## CIRCOLARE TECNICA

MOTO GUZZI

SERIE V35 - V50 - V65 - V75

141/G.  
N° PROGR.

VALVOLA REGOLAZIONE PRESSIONE  
OLIO COD. 31.15.82.50  
OIL PRESSURE VALVE

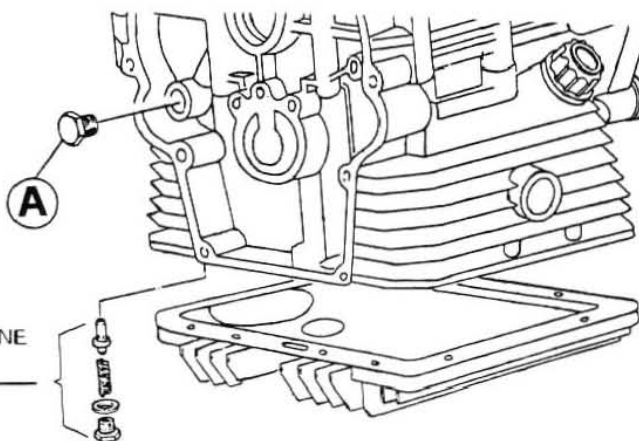
Sulla serie in oggetto è stato previsto il montaggio di una nuova valvola di regolazione pressione olio, inserita nella parte inferiore del basamento, anziché in prossimità della pompa dell'olio, come indicato in figura.

I valori di taratura della pressione olio rimangono invariati.

On the above mentioned models is foreseen the assembling of a new oil pressure relief valve, inserted in the lower side of the crankcase, rather than near the oil pump, as shown on the drawing.

The setting values of the oil pressure are unchanged.

La modifica, prevista per tutti i modelli della serie in oggetto, è già stata attuata sui seguenti modelli a partire dai sottoindicati progressivi di motore.

Serie V65 - dal motore n° PG 17965

Serie V75 - dal motore n° LT 10001

Il codice di ordinazione dei basamenti rimane invariato; pertanto a fronte della fornitura a ricambi di tale particolare, è necessario verificare la presenza del tappo 'A' (cod. 31.01.60.50) nel caso di basamento con valvola di regolazione nuovo tipo; nel caso di fornitura a ricambi di basamento premodificata,

The modification, foreseen for all the above mentioned models, has been already carried out on the following models, starting from the progressive under mentioned engine numbers.

Crankcase code number is unchanged.

So, should you receive as spare part a crankcase with new oil pressure relief valve, you have to check if the plug 'A' (code 31.01.60.50) is fitted; should you receive a pre-modified crankcase, you have to set the relief valve in the original po

rimontare la valvola di regolazione premo-  
difica nella posizione originale.

### SPALLAMENTI ALBERO MOTORE

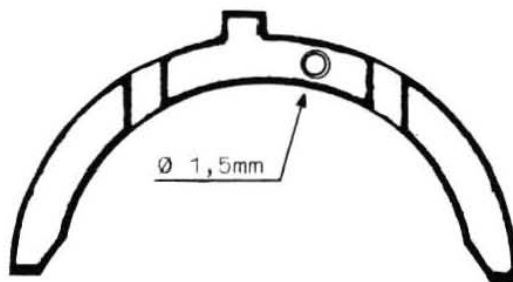
Per migliorare la lubrificazione degli  
spallamenti dell'albero motore, sono sta-  
te introdotte in produzione le seguenti  
modifiche, a partire dai sottoindicati pro-  
gressivi di motore.

The following modifications have be-  
en put in production to improve the  
lubrication of the crankshaft half-  
collar, starting from the progressi-  
ve under mentioned engine numbers.

Sugli spallamenti per albero motore, cod.  
27.06.64.60 è stato praticato un foro di  
Ø1,5mm come indicato in figura.

Il lubrificante in pressione affluisce a  
tale foro tramite apposito condotto prati-  
cato sul basamento.

It has been made a hole Ø 1,5 mm on  
the crankshaft half-collar code num-  
ber 27.06.64.60 as shown on the  
drawing.

The lubricant under pressure comes  
to this hole through a special duct  
made on the crankcase.

I codici di ordinazione sono rimasti inva-  
riati; a fronte di Vostre richieste verranno  
forniti solo i particolari modificati.

Code numbers are unchanged; by your  
request, for these items, we will  
supply the modified parts only.

### ALBERO MOTORE

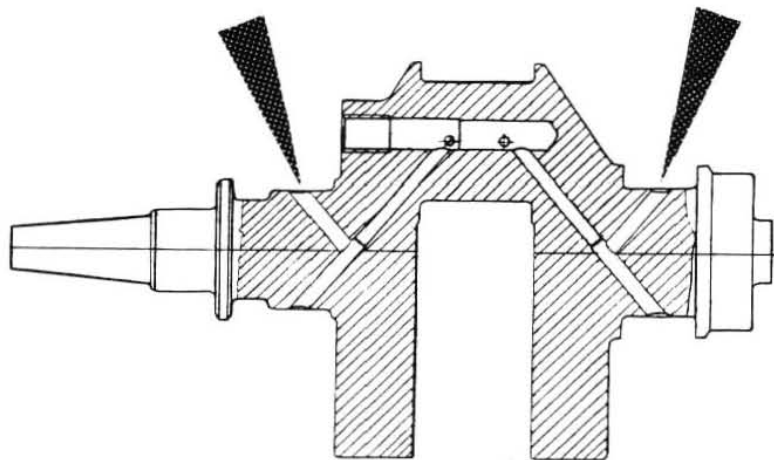
Per migliorare la lubrificazione dei semi cuscinetti di banco, è stata praticata una doppia foratura sull'albero motore.

It has been made a double hole on the crankshaft pins to improve the lubrication of the half-bearings.

La modifica è stata introdotta in produzione a partire dai sottoindicati progressivi di motore.

The modification has been put in production starting from the progressive under mentioned engine numbers.

I codici di ordinazione sono rimasti invariati; a fronte di Vostre richieste saranno forniti solo i particolari modificati.

Code numbers are unchanged; by your request, for these items, we will supply the modified parts only.
